Mission régionale d'autorité environnementale

**Avis de la Mission Régionale d'Autorité environnementale
de Bourgogne-Franche-Comté
sur le projet de parc éolien Voie du Tacot
sur la commune de Mont-Saint-Léger (70)**

n°BFC-2020-2026

Carte de situation du projet (source : Résumé non technique)

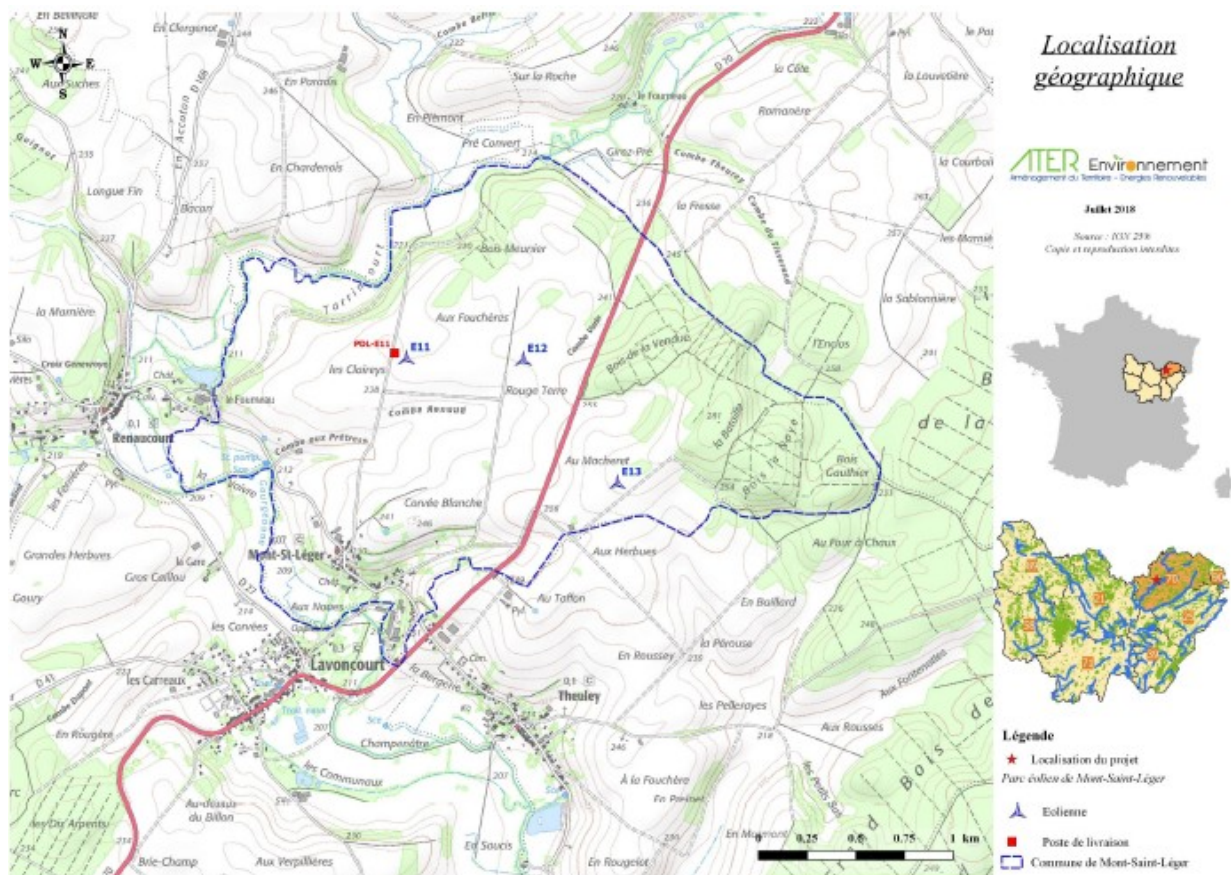
Le raccordement du parc éolien à un poste source en vue de l'injection de l'électricité produite sur le réseau public n'est pas déterminé. Les deux postes envisagés dans un rayon de 20 km, situés à Renaucourt et sur la ligne 225 kV Pusy-Rolampont, ne disposent pas d'une capacité d'accueil suffisante à ce jour.

Vue d'ensemble des parcs éoliens construits et en projet dans le secteur (source : étude d'impact)

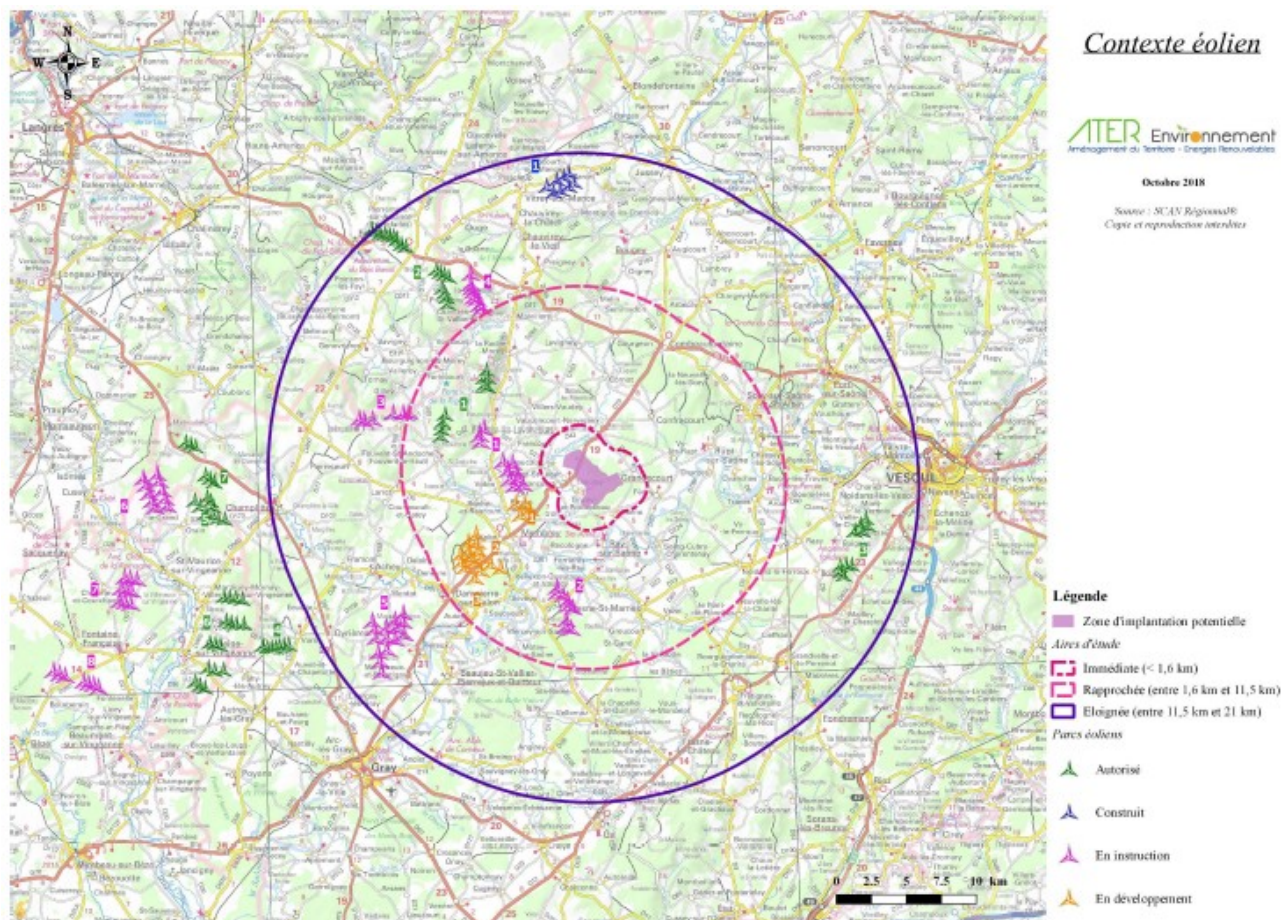
Le territoire est très concerné par le développement éolien, même si un seul parc est construit à ce jour. L'étude d'impact considère les effets cumulés des projets éoliens présents dans les aires d'étude et des deux autres projets éoliens portés par la Société Parc éolien de la Voie du Tacot (situés à Brotte-lès-Ray et à Vaite). L'ensemble de ces projets éoliens sont représentés dans la carte ci-dessus.

Pour l'analyse paysagère, le rapport propose deux scénarios. Le premier porte sur les projets construits, autorisés ou en cours d'instruction, incluant les deux autres projets de la Voie du Tacot et le projet de parc de Renaucourt. Le second y ajoute les projets déjà refusés ou en cours de développement. Seuls 5 points de vue sont proposés, la quantification des effets cumulés n'est pas traitée (indices de saturation absents) et cette partie n'est assortie d'aucune conclusion. De plus, la contribution des trois projets groupés de la Voie du Tacot à la saturation visuelle n'est pas évaluée. La concomitance des trois dossiers portés par la société Voie du Tacot SAS sur le même secteur (projets de Mont-Saint-Léger, Brotte-lès-Ray et Vaite) devrait donner lieu à une

étude globale de l'impact paysager de ces projets, qui constituent de fait un projet d'ensemble, ce qui n'est pas le cas. **La MRAe recommande de compléter l'analyse des effets paysagers cumulés en insérant d'autres points de vue représentatifs, en quantifiant et qualifiant le niveau d'impact sur chaque photomontage et en rendant cette partie conclusive sur l'insertion paysagère des projets de la Voie du Tacot.**

Carte de localisation des aires d'étude de l'état initial de l'environnement (extraite de l'EIE)

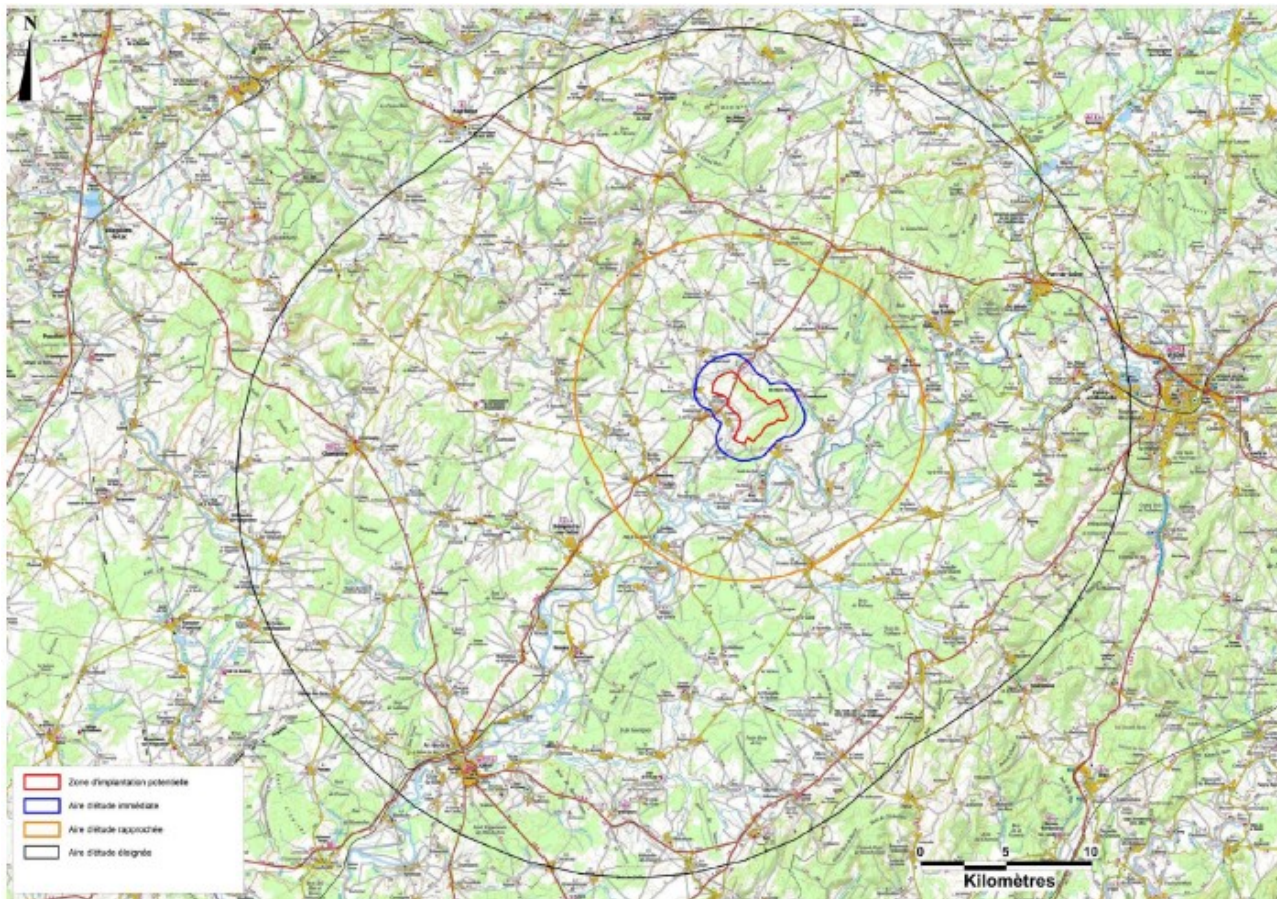
Pour le volet écologique (hors chiroptères) de l'étude d'impact, trois périmètres sont définis et illustrés par la carte ci-dessous, qui diffèrent de ceux détaillés page 35 de l'étude d'impact : les aires d'étude immédiate (AEI) et rapprochée correspondent à des zones tampons autour de la ZIP respectives de 1 km et 8 km. L'aire d'étude éloignée s'étend sur un rayon de 20 km autour des trois projets de la Voie du Tacot afin de tenir compte des enjeux liés au déplacement des espèces à grand territoire.
